MAIRIE DE BOULOGNE-BILLANCOURT

Avis et Rapports

Conseil Économique et Social et Local

La problématique circulation de la ZAC Seguin Rives de Seine

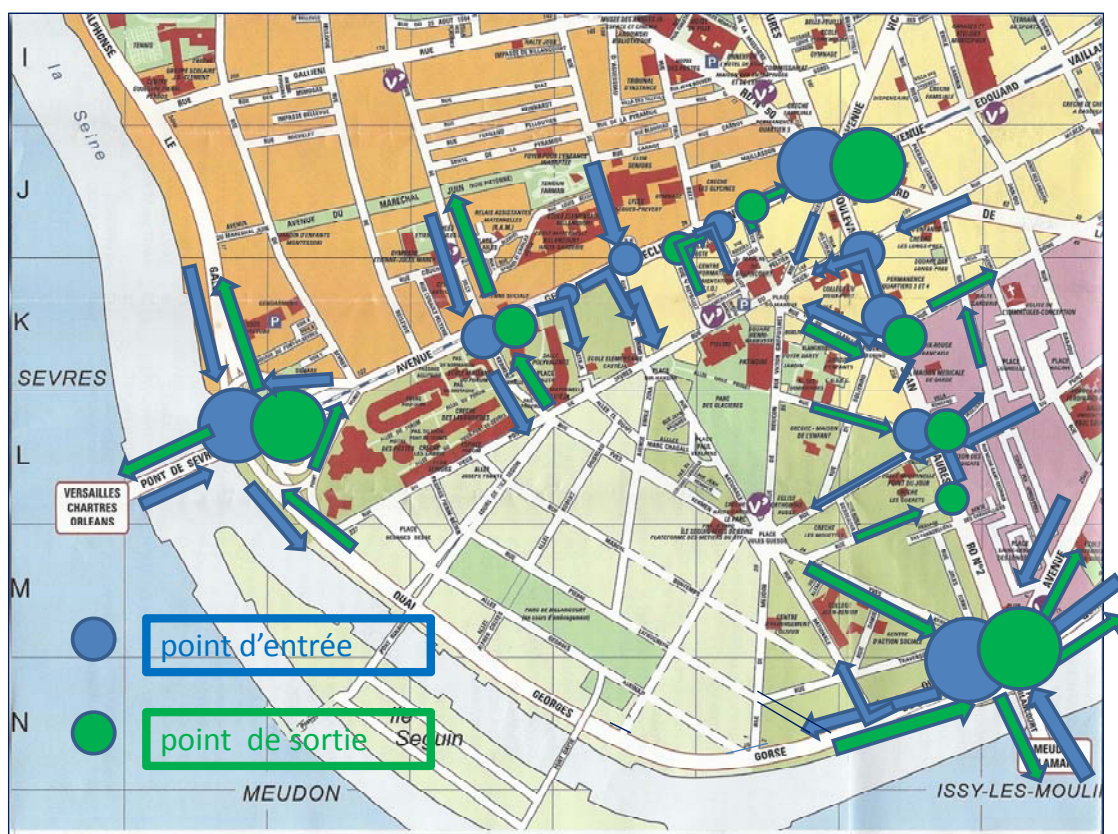
A l'intérieur du Trapèze, la comparaison des prévisions des niveaux de saturation montre (cf tableaux en Annexe 3, p 13) la saturation de la rue du Vieux pont de Sèvres entre la place de Bir Hakeim et le quai, ainsi que de la rue Yves Kermen, entre la place Jules Guesde et l'av du Général Leclerc. Le pourtour du Trapèze est présenté comme saturé : RD 910, place Marcel Sembat, RD 1 entre le pont de Sèvres et le pont de Billancourt, le bd Jean Jaurès Sud n'apparaissant saturé que sur deux tronçons.

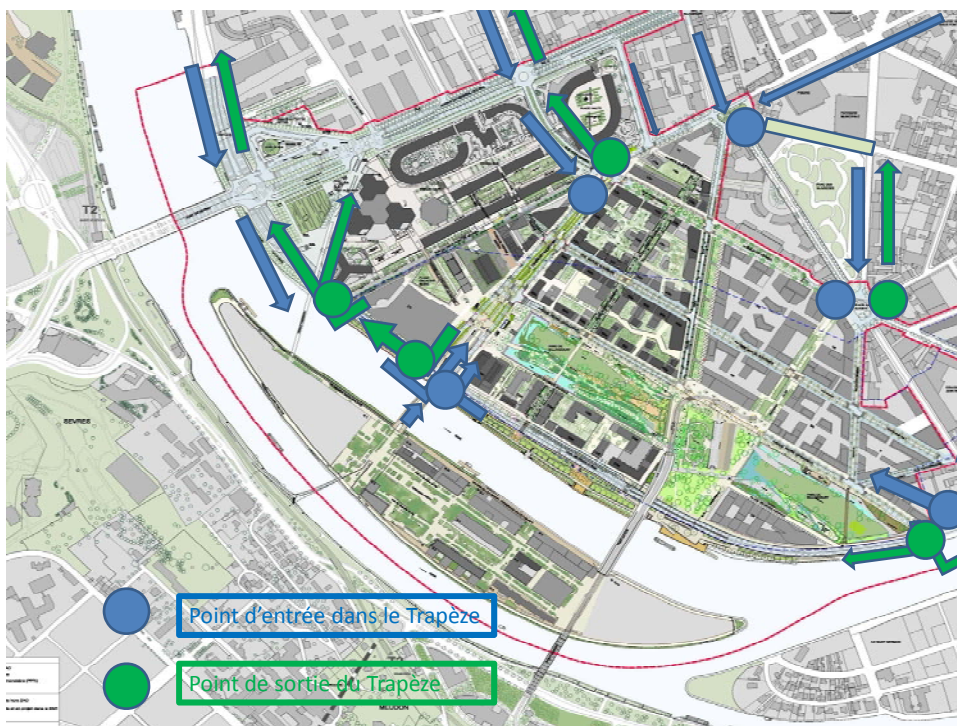
- a) Entre la ville existante et le nouveau quartier, existent aujourd'hui dix points d'entrée et neuf de sortie, mais presque tous dépendent, en fait, des trois principaux points de passage : les têtes des deux ponts de

Sèvres et de Billancourt, et le carrefour Marcel Sembat. Entre ces trois points, la frontière avec l'extérieur est très étanche :

- au Nord, entre le pont de Sèvres et Marcel Sembat, un seul passage à double sens (rue de Silly ↔ Kermen) et un à sens unique (rue de Billancourt → rue de la Ferme)
- à l'Est, entre Marcel Sembat et le pont Billancourt, aucun franchissement à double sens du bd Jean Jaurès Sud, et peu de franchissements à sens unique : rue Marcel Dassault → rue du Vieux Pont de Sèvres, rue de Clamart → rue du Dôme, rue d'Issy → rue Molière. Seule la rue du Point du Jour est traversante.
- Au Sud, entre les ponts de Sèvres et de Billancourt : aucun franchissement du fleuve.

Au total, en dehors des trois passages principaux, il n'existe qu'une seule sortie vers le Nord : la rue Yves Kermen → rue de Silly, une seule vers l'Est, la rue du Dôme, et pas d'issue au Sud.
